БУФЕРА ЛЕГКОВЫХ АВТОМОБИЛЕЙ

РАЗМЕРЫ

ГОСТ 1902—74

Изменение № 1 ГОСТ 1902—74 Буфера легковых автомобилей. Размеры
Постановлением Государственного комитета СССР по стандартам от 18.08.82
№ 3296 срок введения установлен

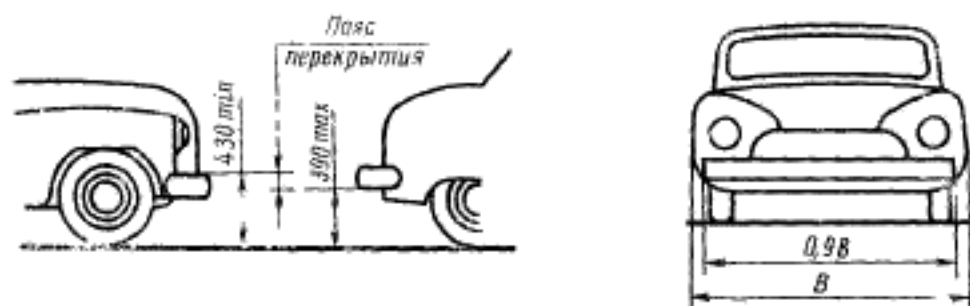
Пункт 2. Первый абзац после слова «обеспечивать» дополнить словами:
«при полной массе автомобиля без массы багажа»;
второй абзац исключить.
